Betreff: Fristgerechter Einwand zur Bebauung des Kreuzlinger Feldes gemäß der „Bekanntmachung über die erneute frühzeitige Öffentlichkeitsbeteiligung nach § 3 Abs. 1 BauGB Bebauungsplan „Kreuzlinger Feld, 1. BA, Wohnen“ sowie 8. Änderung des Flächennutzungsplanes“

Anlage: Detaillierte Ausführung zu den Plänen des Kreuzlinger Felds

1 Umweltbericht

Abbildung 2: Entwicklung des Niederschlages an einer in Germering nächstgelegenen Messstation (Station 232/Augsburg), die über den Zeitraum 1950 bis 2019 betrieben wurde (eigene Analyse).

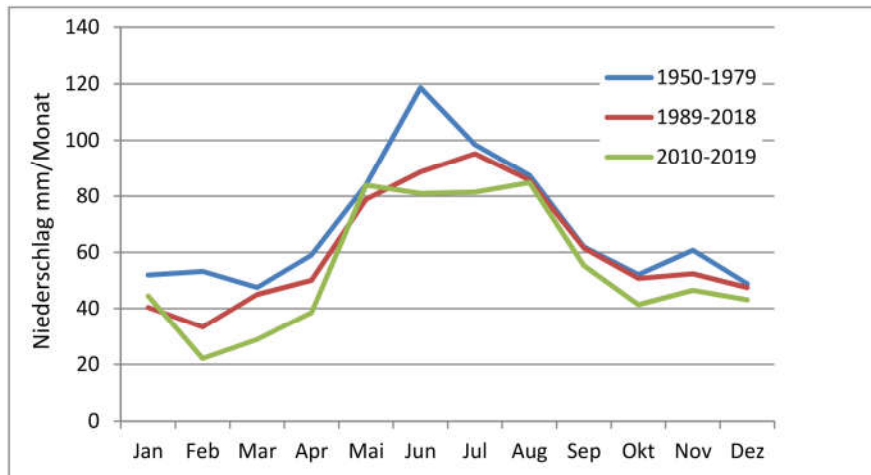
Wichtig ist der Niederschlagswert, da die Kühlung in den Innenhöfen des Kreuzlinger Feldes über die Verdunstung passiert („Verdunstungskälte“). Diese wiederum hängt direkt von der Niederschlagsmenge ab. Hierzu ist anzuführen, dass vor allem in den Sommermonaten die Niederschlagsmenge abgenommen hat (s. Abbildung 2), also gerade in den Monaten in denen kühlende Effekte wichtig wären.

Damit sind 2 Punkte festzuhalten: (1) Die angegebene Niederschlagsmenge erscheint fehlerhaft und nicht nachvollziehbar und wirft ein zweifelhaftes Bild auf den gesamten Umweltbericht. (2) Die Rolle des Klimawandels für die Bebauung des Kreuzlinger Felds wird im Umweltbericht missachtet, dies ist insofern wichtig, da der Niederschlag für die Kühlung der Innenhöfe ausschlaggebend ist.

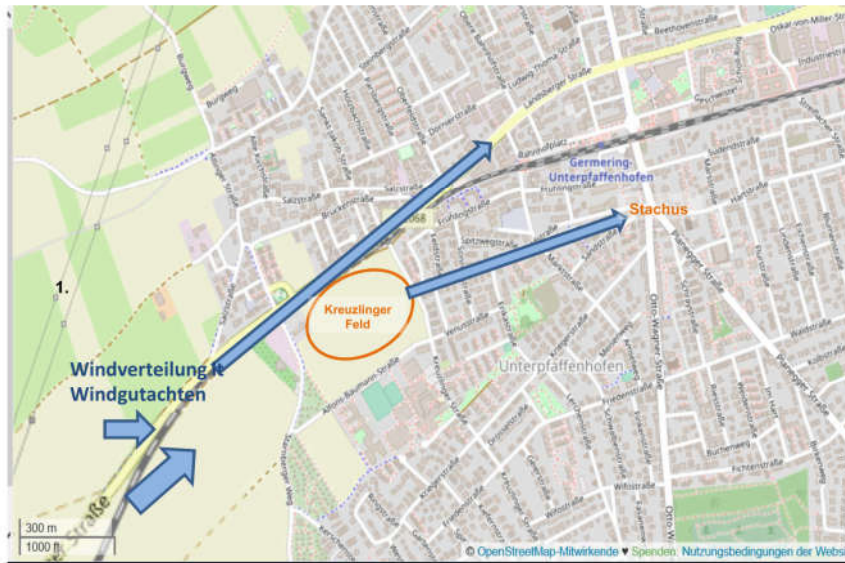
ist aus meiner Sicht weder nachvollziehbar noch richtig. Vielmehr ist laut Windgutachten (Hofmann, 1998; dessen Abbildung 8) die Hauptwindrichtung Südwest. Die hier beigefügten Abbildungen zeigen deutlich die Situation vor der Bebauung mit der Möglichkeit der Kaltluftzufuhr ohne Bebauung (oben) und der starken Einschränkung, wenn nicht sogar Unterbindung dieser Kaltluftzufuhr (unten).

Darüber hinaus liegt offensichtlich im Anströmungsgebiet nur unwesentliche sehr niedrige Bebauung (z.B. Kleingartenanlage) und daher ist der Satz „Da der Bereich jedoch im überwiegend bebauten Umfeld liegt“ nicht zutreffend!

Damit ist festzuhalten: (a) Die Begründung, dass die Auswirkung der Bebauung für den Kaltluftzustrom geringfügig ist, basiert auf fehlerhaften Annahmen (Windrichtung Südwest nicht West, keine Bebauung in der Anströmrichtung) und die Schlussfolgerung ist damit nicht haltbar. (b) Es ist im Gegenteil davon auszugehen, dass die Bebauung den Kaltluftstrom unterbindet und damit gerade in Hitzeperioden die Kühlung des Gebietes Kreuzlingerstrasse bis kleiner Stachus ausbleibt.

Ad a): Abbildung 3 zeigt deutlich die Ausrichtung der meisten großen Gebäudekomplexe in Nordwest-Südost Richtung und damit quer zur vorherrschenden Windrichtung. Somit wird nicht der im Windgutachten vorgegebenen Notwendigkeit zur Bebauung gefolgt.
